**DODATEK č. 2**  
**ke Smlouvě o dílo ze dne 02.06.2023, ve znění dodatku č. 1**  
(dále jen „Dodatek“)

**„Rekonstrukce objektu dílny a garáží nákladních vozidel – Jaroměř“**

# ZMĚNOVÝ LIST

Věc : Rekonstrukce objektu garáží nákladních vozidel, Údržba silnic KH kraje, Jaroměř, Do Končin 396  
vyjádření ke stavebně technickému stavu zděného pilíře na rozhraní sedlové a ploché střechy

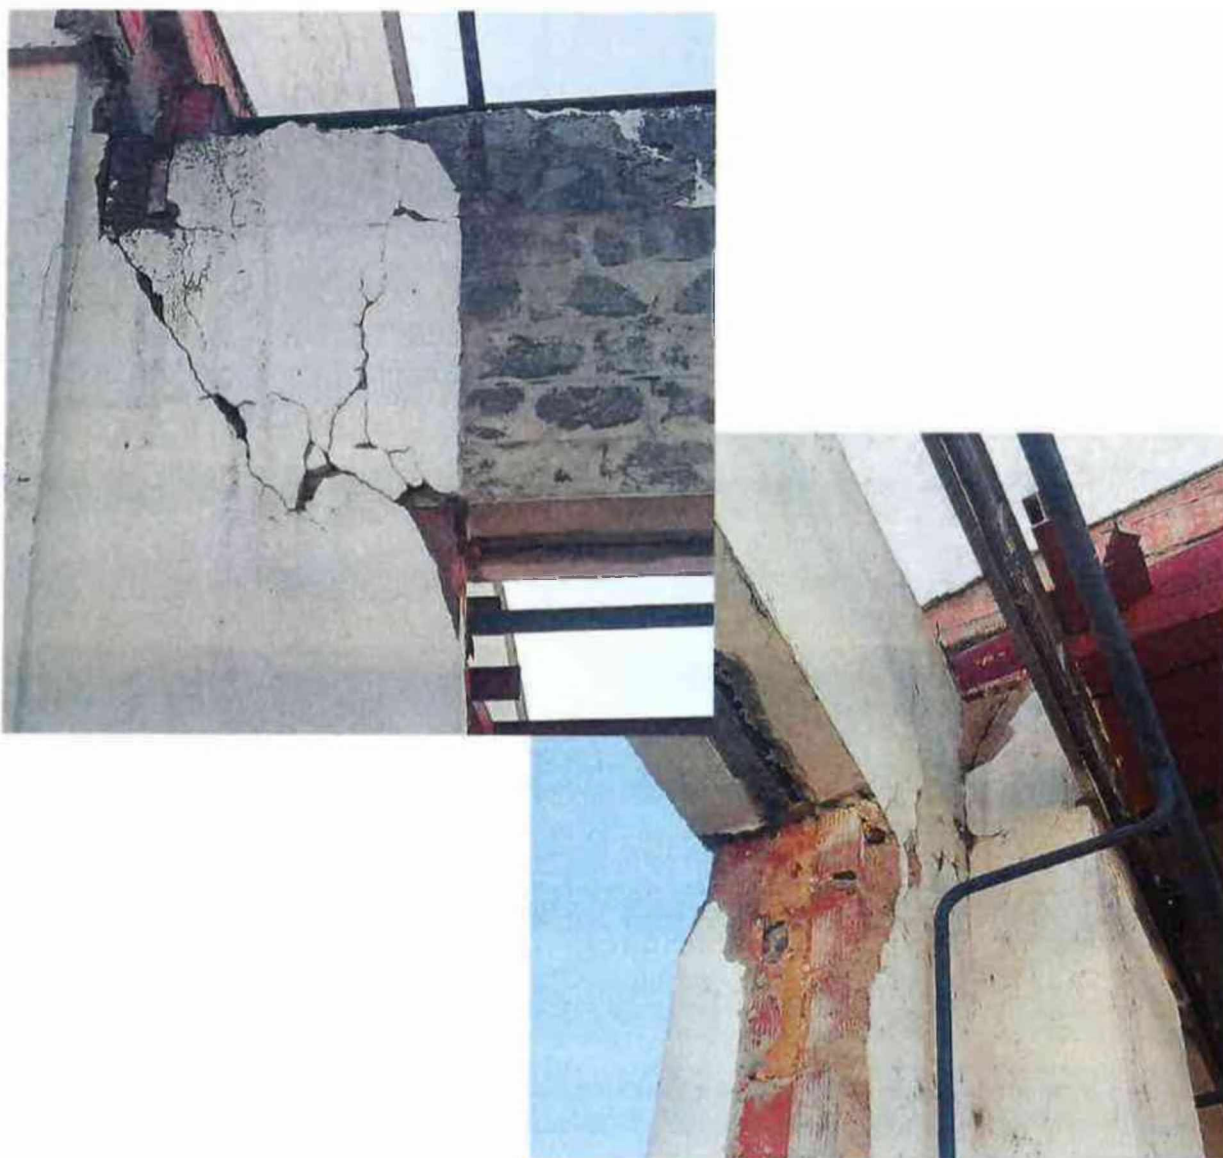
Dle aktuálního stavu po odbourání krycích konstrukcí je patrné silné narušení stávajícího zděného pilíře ve zhlaví.

- montážní podepření ocelových průvlaků i příhradového vazníku
- montážní podepření okenního nadpraží
- odbourání původního zděného pilíře, případná výztuž věnce bude ponechána bez porušení, navazující zdivo parapetu bude ponecháno
- vyzdění pilíře v původním tvaru z plných cihel P50 na maltu MVC5
- koruna pilíře s nově vybetonovaným úsekem žb věnce C25/30 + uložení OK
- zavázat stávající parapetní zdivo na zazubení, případně prokotvit ve spárách trny
- zkontrolovat ostatní pilíře v uložení OK vazníkův průčelí

Věc : Rekonstrukce objektu garáží nákladních vozidel, Údržba silnic KH kraje, Jaroměř, Do Končin 396  
 Vyjádření ke stavebně technickému stavu zděného pilíře na rozhraní sedlové a ploché střechy. Tento text navazuje a doplňuje předchozí vyjádření ze dne 26.10.2023

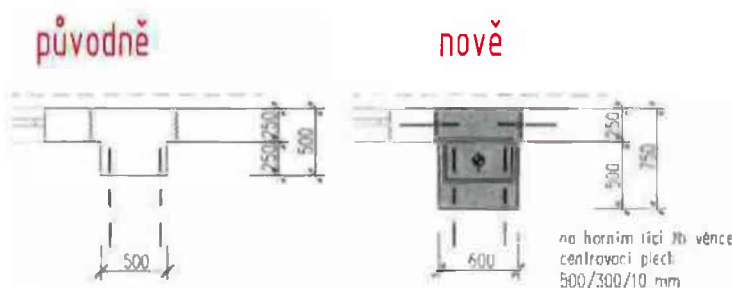
Při odbourání původního pilíře je výhodné provést nový pilíř se zvětšenou průřezovou plochou - zvětšeným půdorysem do interiéru haly. Zdivo pilíře je nutné zavázat do obvodového zdiva, v koruně doplnit žb věnec a na povrch věnce osadit centrovací desku.

### STŘECHA S.3

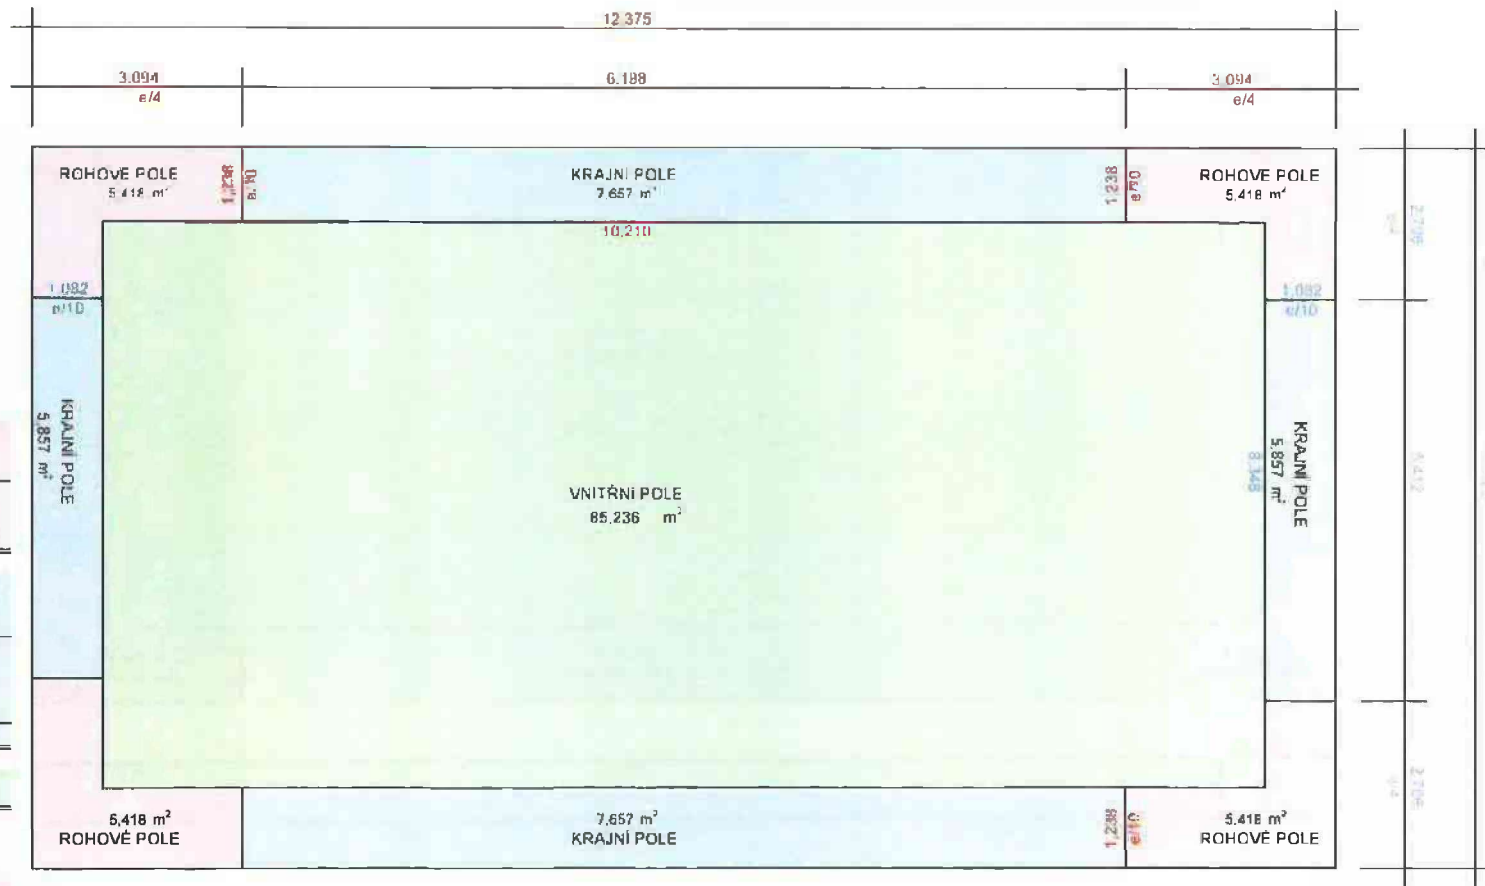
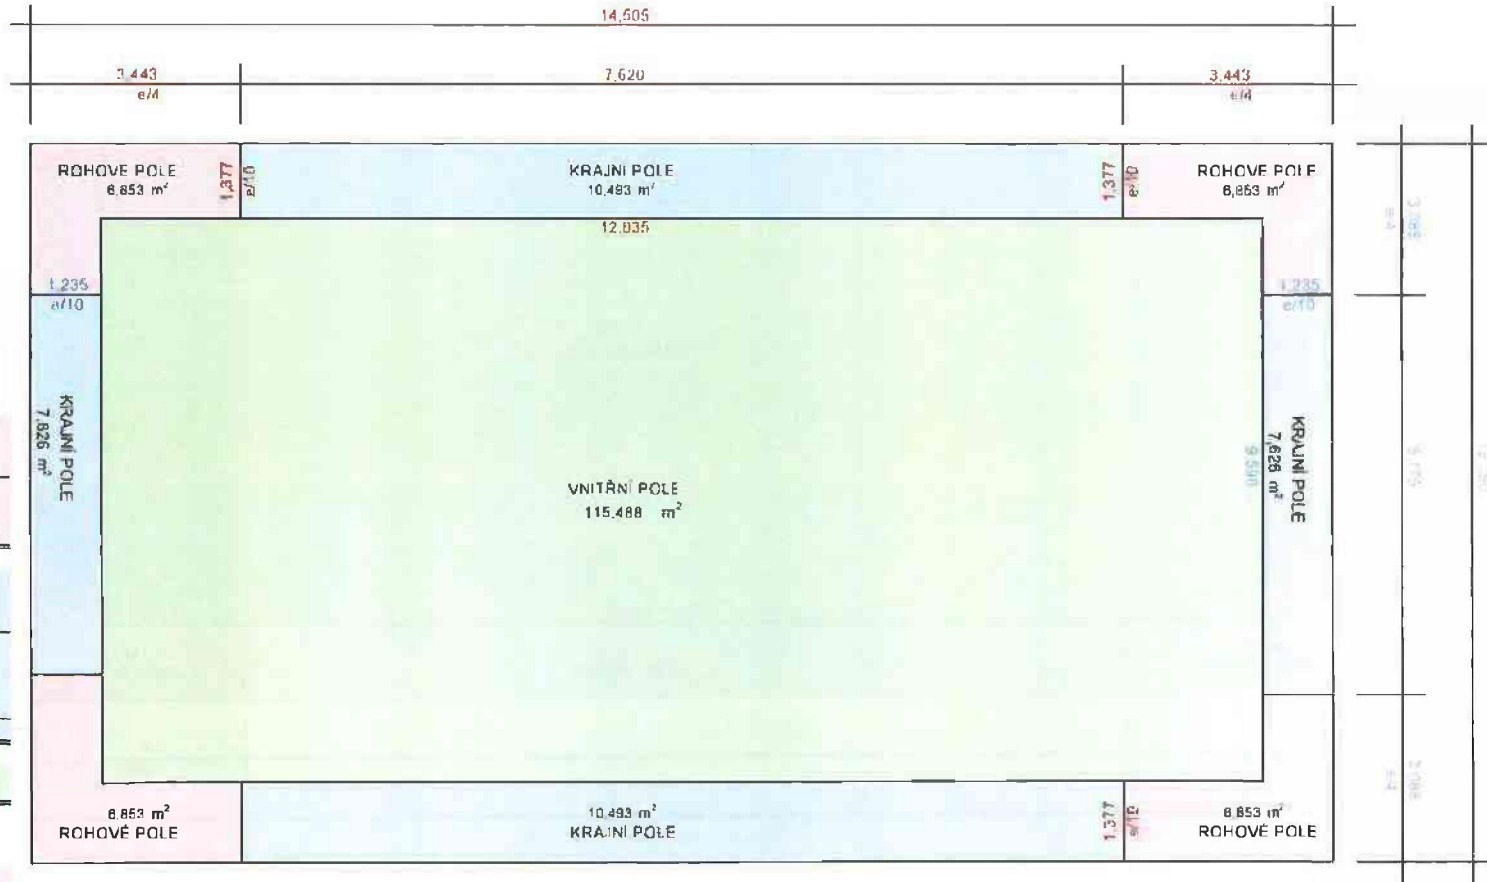
Na základě provedených sond stávajících střešních plášťů byly projektantem navrženy změny skladeb S3 a S4. Byla provedena změna záklopu atiky z OSB na voděodolnou překližku. OSB je nevhodná na podkladní desku pro kotvení oplechování atiky

Doplnění kotvení o kotvení vnitřní koutovou lištou viz nákres Příloha č.2.

# DETAIL SOKLU

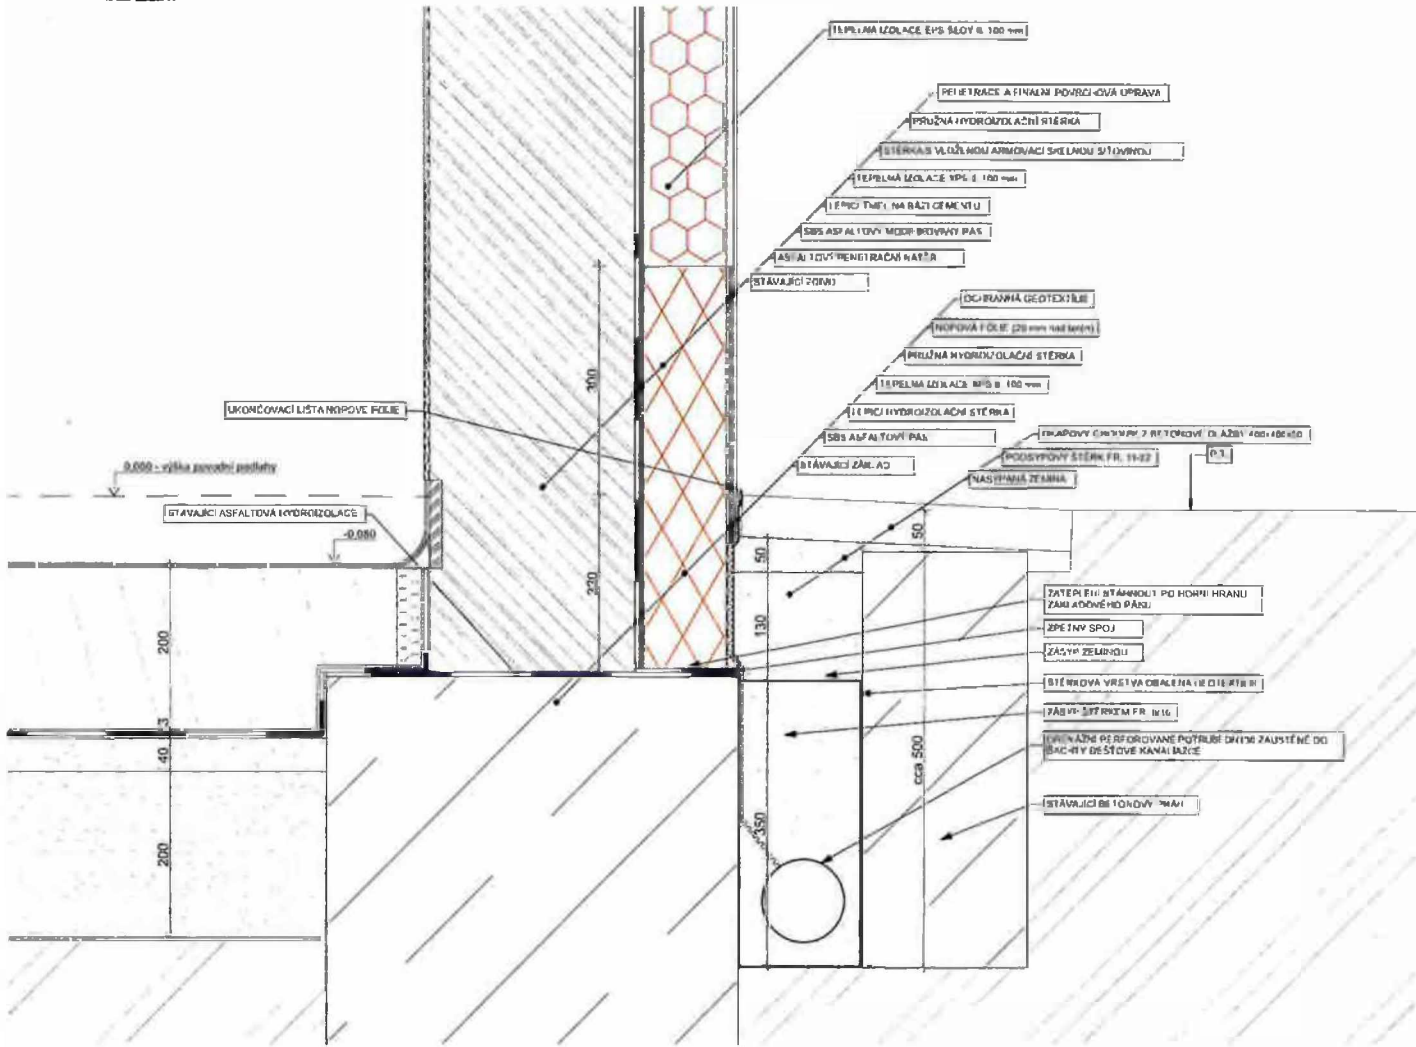
Projektová dokumentace neobsahovala bourání přizdívky a odvodnění. Na základě sondy na SV straně objektu bylo zjištěno, že u zdi se nachází přizdívka, která neumožňuje napojení hydroizolace spodní stavby.

Dle detailu je navrženo odbourání přizdívky, nové drenážní potrubí s obsypem a opláštěním geotextilií.

Na základě sondy na SV straně objektu bylo zjištěno, že původní navrhované řešení nelze provést. Investorem i GP bylo rozhodnuto o odbourání přizdívky a vybudování nové drenážní kanalizace PVC DN 100 dle zákresu do detailu viz D.1.1.17 DETAIL SOKLU.

POPIS	DATUM	VYPRACOVAL
Změna detailu soklu dle skutečného zjištění	28.11.2023	Ing. Michal Daniček

DRYS 1.NP STÁVAJÍCÍ STAV 1:100

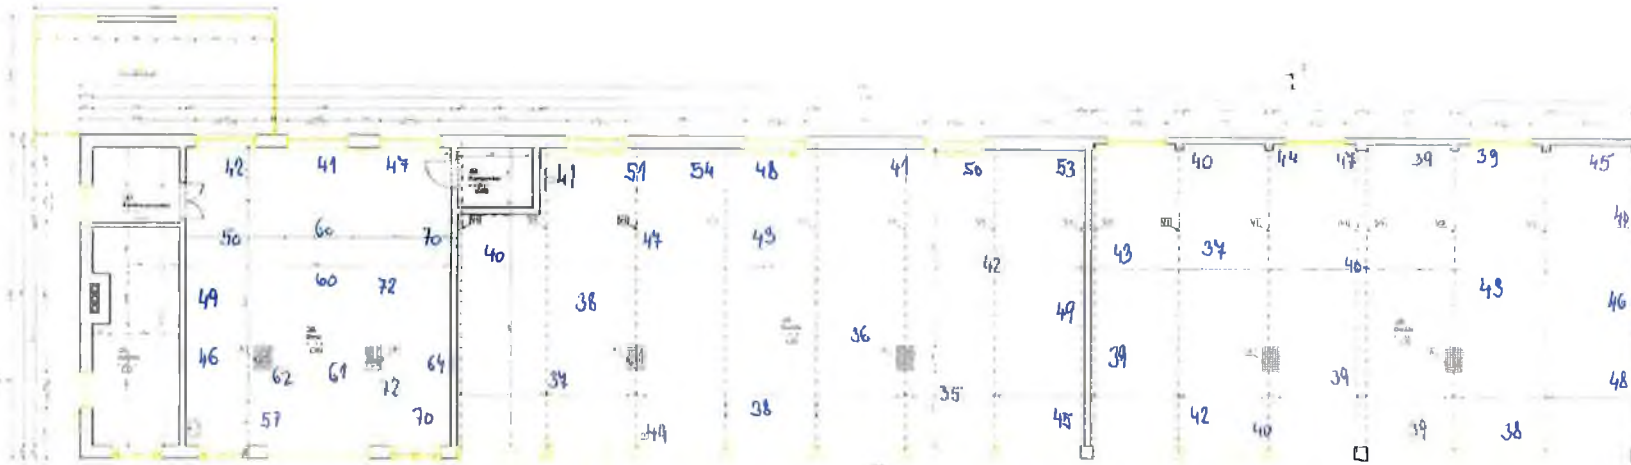
Při bourání betonové mazaniny, byla zjištěna větší tloušťka stávajícího betonu. Při následném odebrání zeminy na požadovanou nivelitu uvedenou v PD bylo zjištěno statickou zkouškou, že únosnost podloží neodpovídá požadovaným parametrům. Na základě tohoto zjištění byly provedeny tři vzorky skladby podloží a následně statikem navrženo řešení.
